Table des matières

Passages piétons du Chemin de Monfleury :

Canal de Versoix

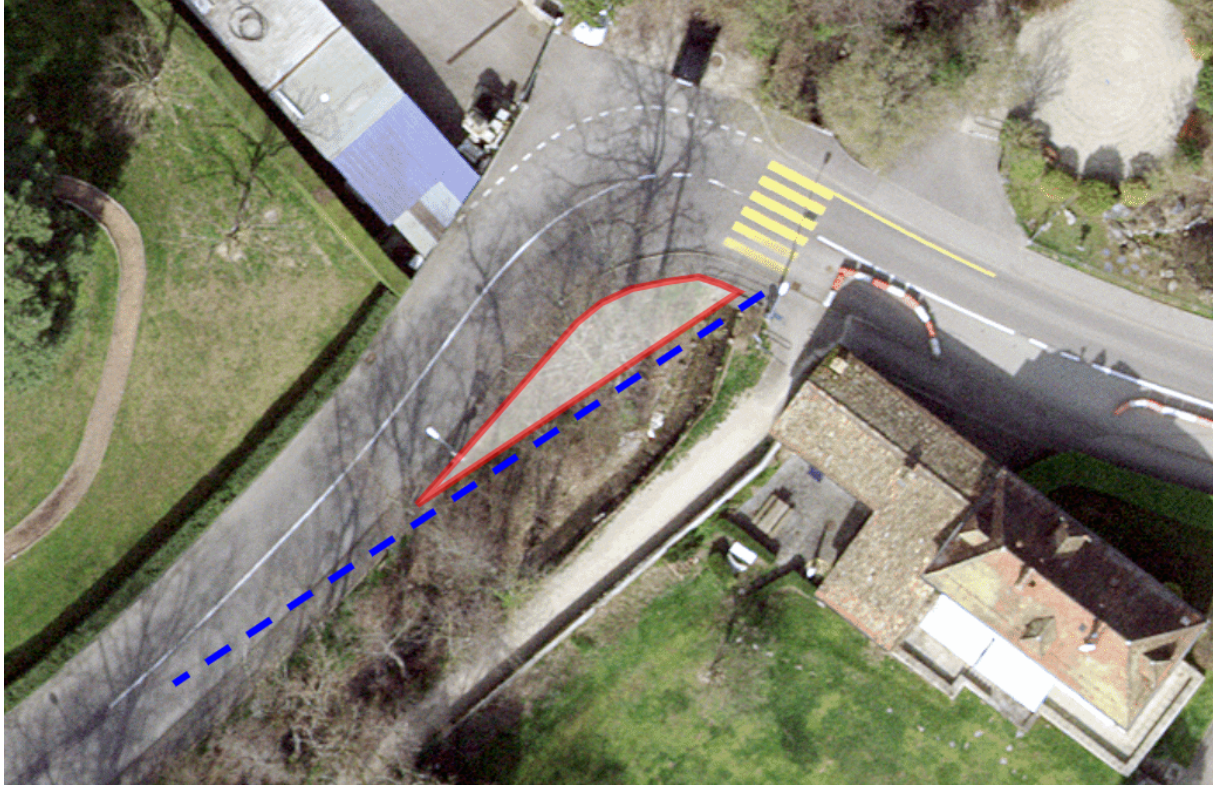
Dans le cas du passage piéton surplombant le Canal de Versoix, la géométrie du lieu est similaire à celle d'un carrefour. Il est donc important de garantir la visibilité de l'ensemble de la zone d'attente (45° 1m) à une distance de 40m. Des efforts ont d'ores et déjà été entrepris afin de réduire la végétation dans la zone rouge de l'image si dessous. Ces efforts sont à poursuivre afin d'obtenir une visibilité adéquate tout au long de l'année.

Pont CFF

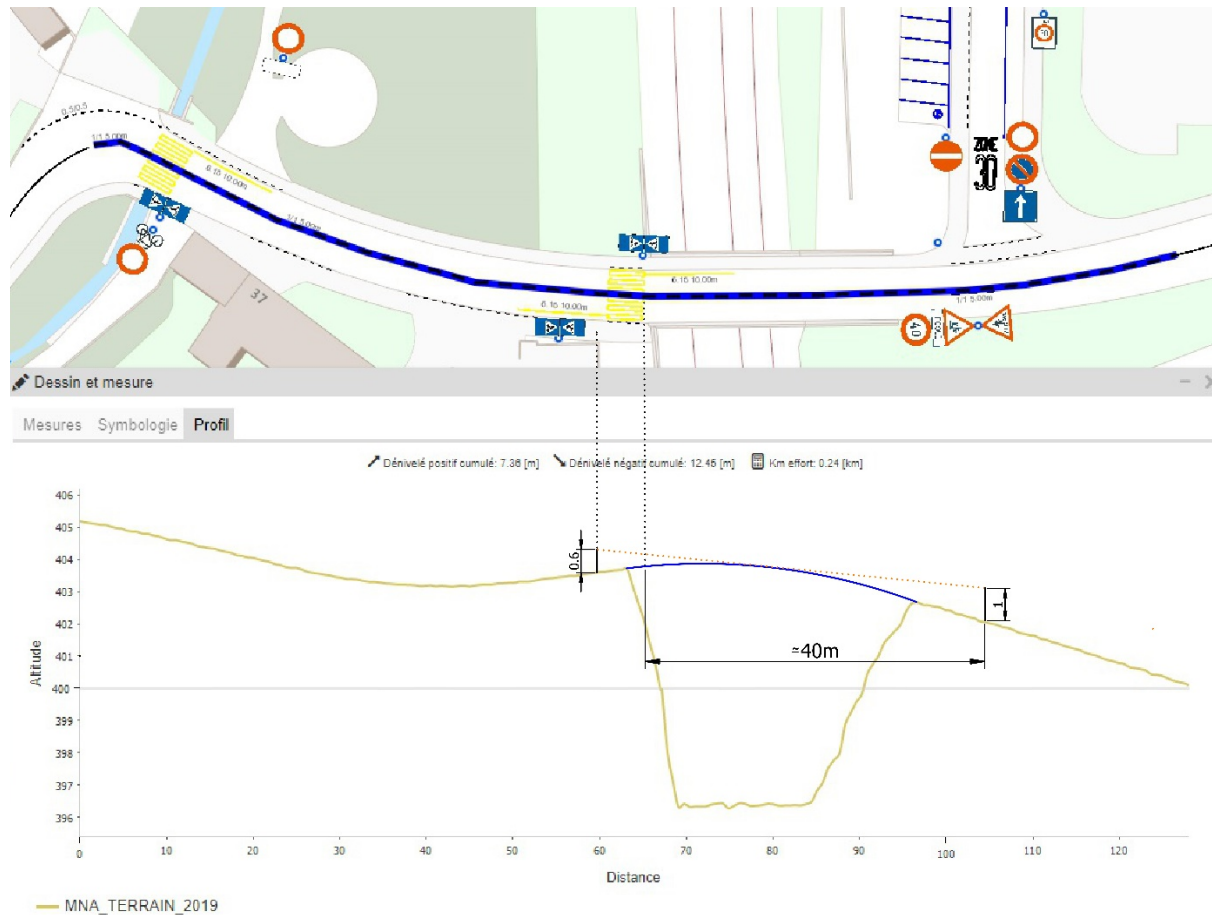
La géométrie du passage piéton est plus complexe, car la convexité de la chaussée est elle-même un obstacle à une visibilité adéquate. Malheureusement, bien que le pont ne soit pas une construction toute récente, sa géométrie n'est pas intégrée au relevé 2019. Une approximation, en bleue sur la coupe, a été utilisée afin d'obtenir une estimation de la visibilité. Le champ de visibilité recommandé par la norme est de 0.6 à 2.5m pour la zone d'attente. La hauteur de visibilité d'une voiture varie dans la littérature scientifique de 1 à 1.2m. Par sécurité et simplification, nous considérerons, dans la figure ci-dessous, le cas critique de 0.6m et 1m.

Il semblerait que la courbure du pont ne soit pas un obstacle à une visibilité suffisante selon la norme suisse.

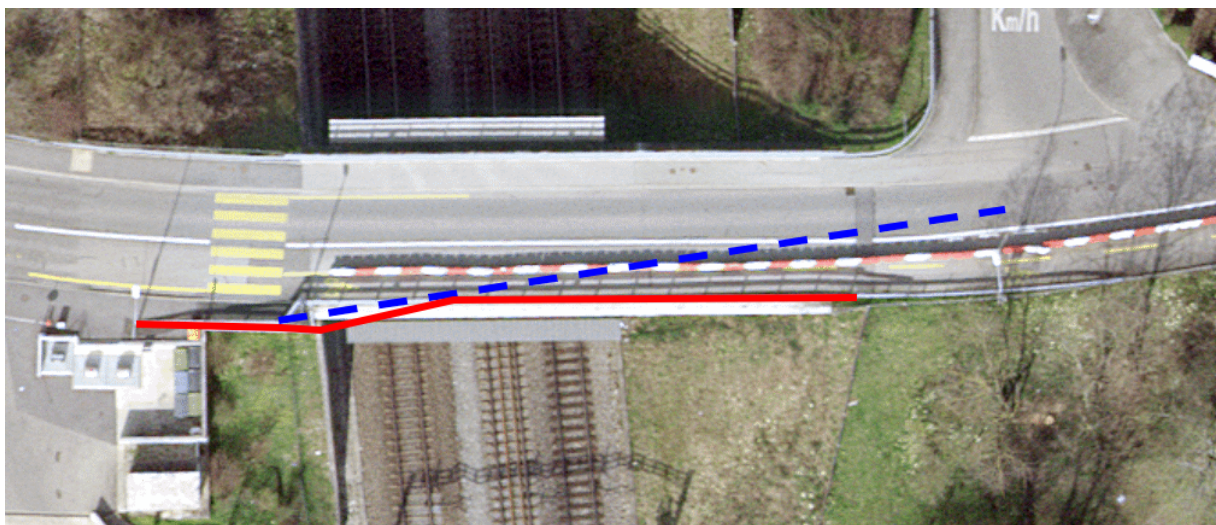
Bien que le pont ne soit pas un obstacle, les barrières protectrices qui l'accompagnent obstruent la visibilité de la zone d'attente. La photo ci-dessous a été prise sur site afin d'illustrer la problématique. Cette barrière est nécessaire, car elle permet le passage des véhicules à moteur au-dessus des voies de chemin de fer. Il serait tout de même souhaitable de modifier légèrement la géométrie de celle-ci afin de permettre une visibilité optimale.

Sur le schéma ci-dessous, une modification en rouge de la barrière permettrait une visibilité de 40m en bleu.

Route Suisse : présélection à gauche

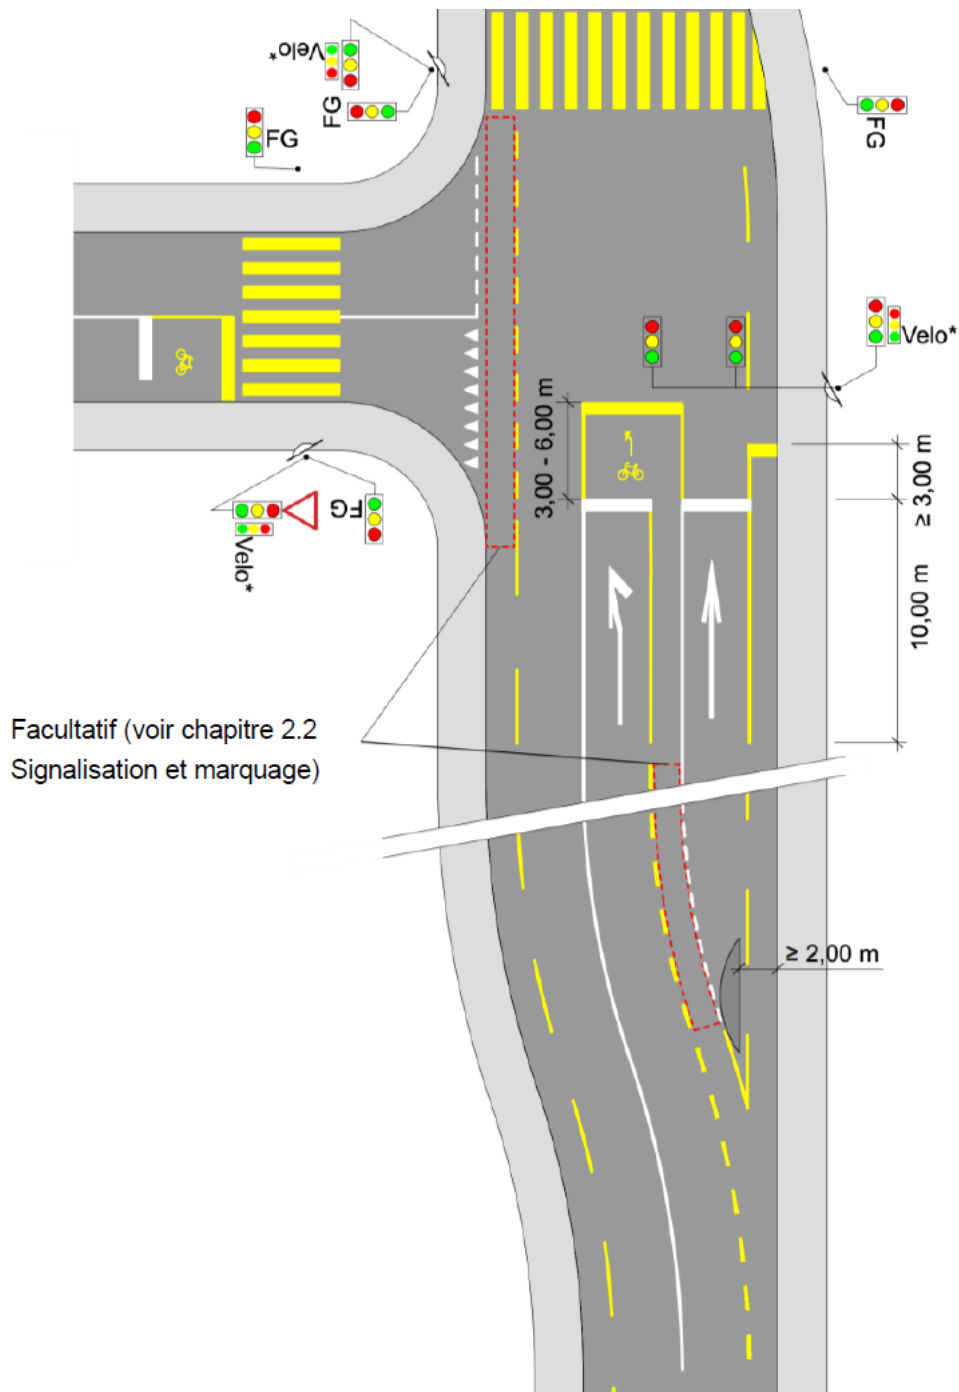
Le long de la Route Suisse il y a des présélections pour les véhicules tournant à gauche, mais l'infrastructure cycliste pour ces mouvements est inexistante. La VSS 640 252 : « Carrefours, Guidage des deux-roues légers » indique le marquage nécessaire à une amélioration de la situation au profit de la sécurité des cyclistes. Notons que les surfaces colorées en rouge sont facultatives, mais pourraient être généralisées sur l'ensemble de la Route Suisse à tous les croisements des bandes cyclables.
